①沿道に関する大気質調査の追加

今回追加した資料

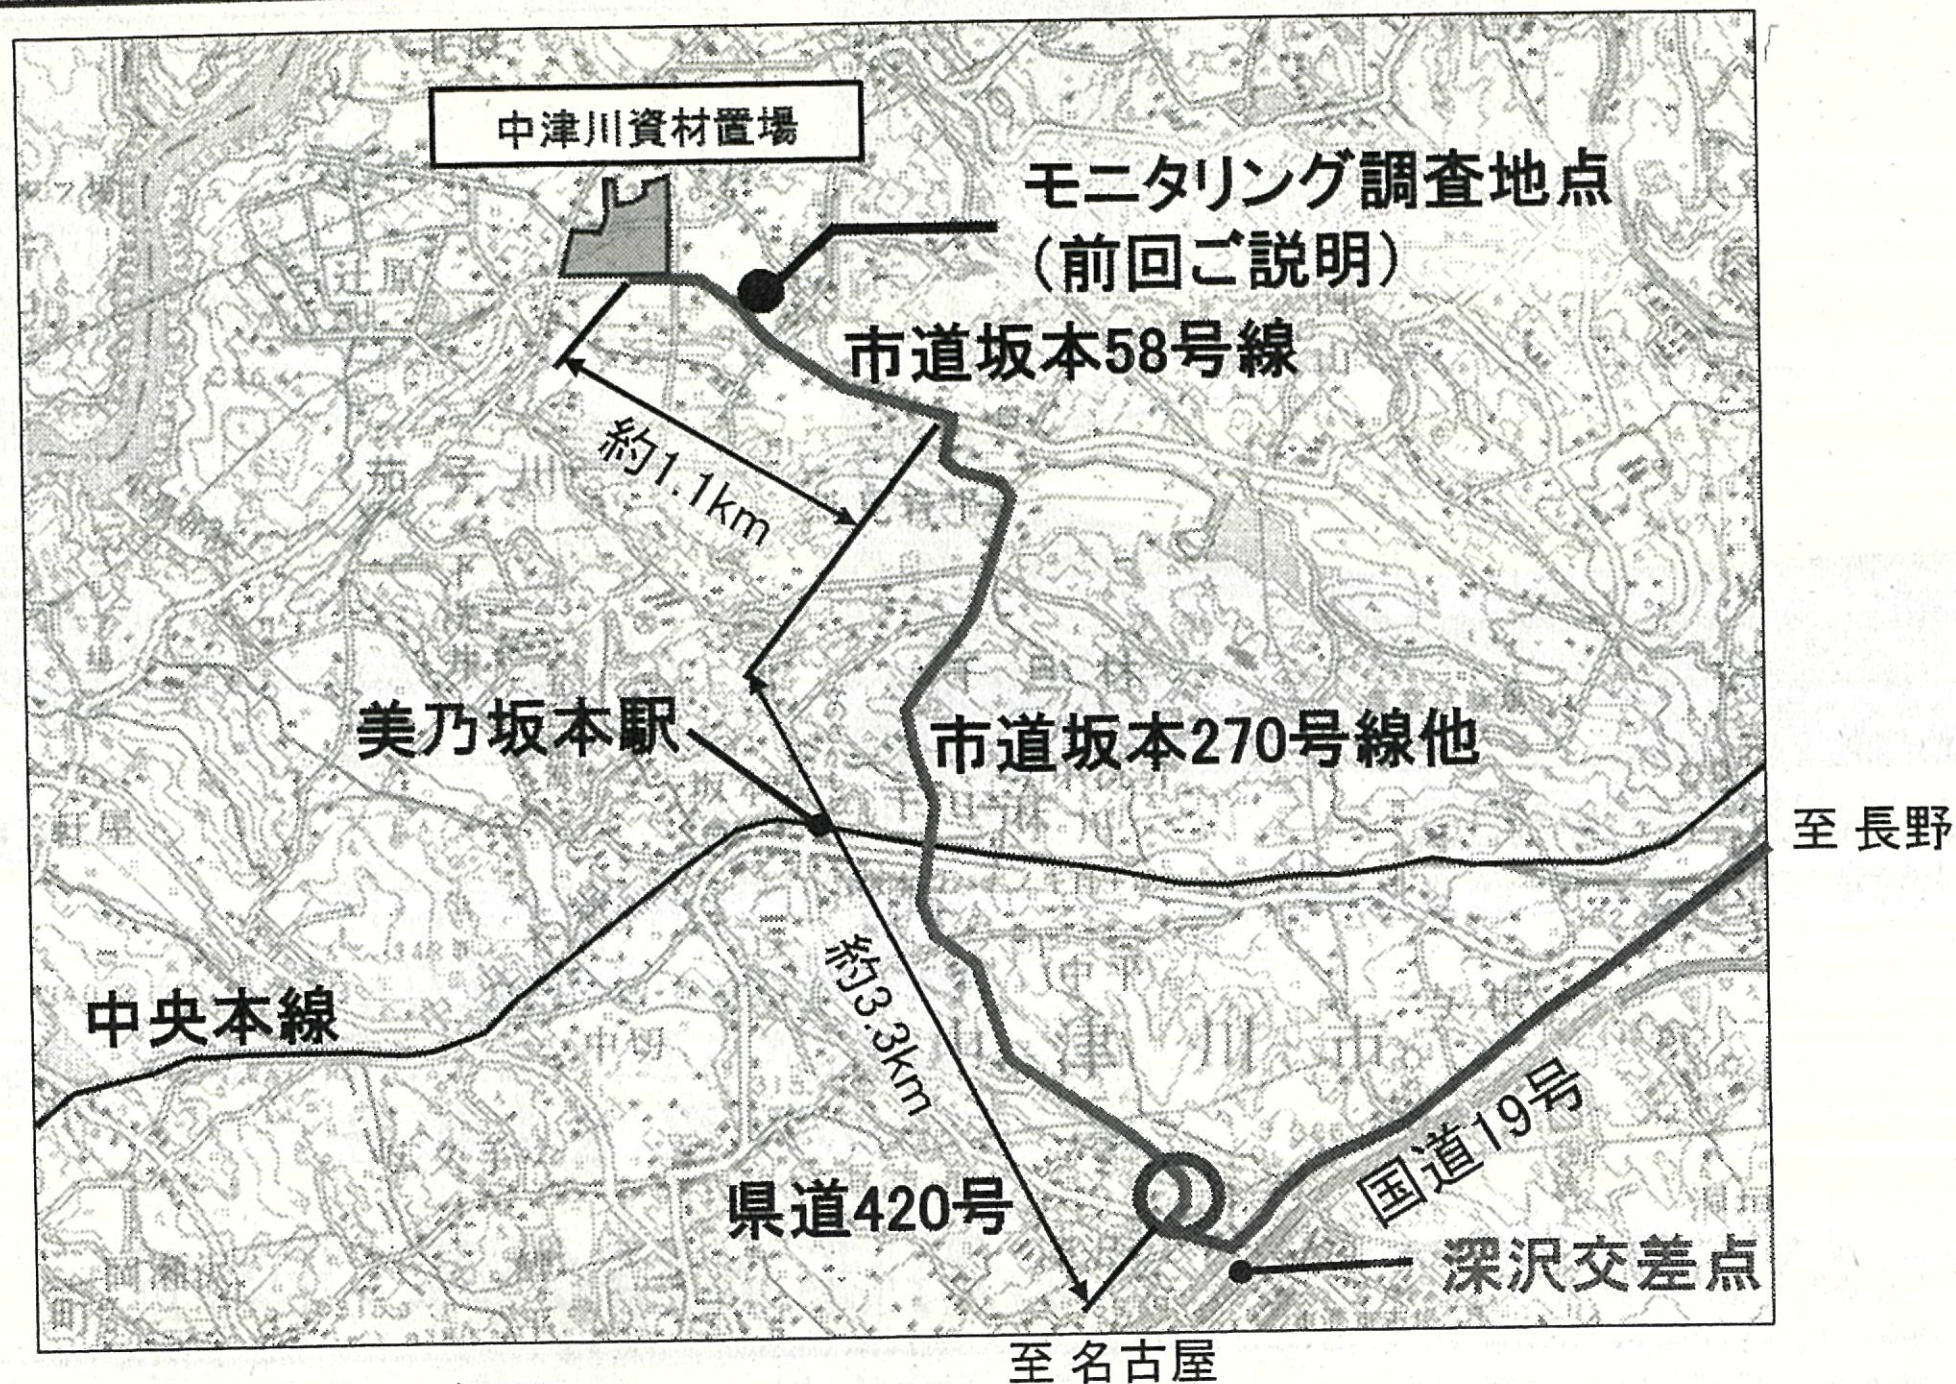
- ・沿道には急な坂道が多いため、沿道でも大気質調査を行うよう配慮して欲しい。

- ・○箇所は、一旦停止後に再発進する箇所で、緩やかな上り坂の起点でもあるため、工事対応調査として大気質調査を行います。

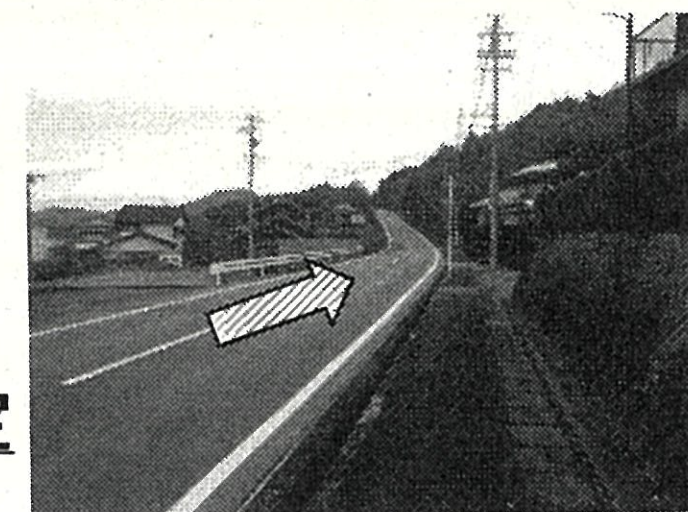
- ・横断歩道のある小学校の通学路
- ・T字路のため一旦停止後再発進が必要
- ・右折後は緩やかな上り坂が続く

⇒ 県道420号線から右折した箇所付近で調査箇所を選定
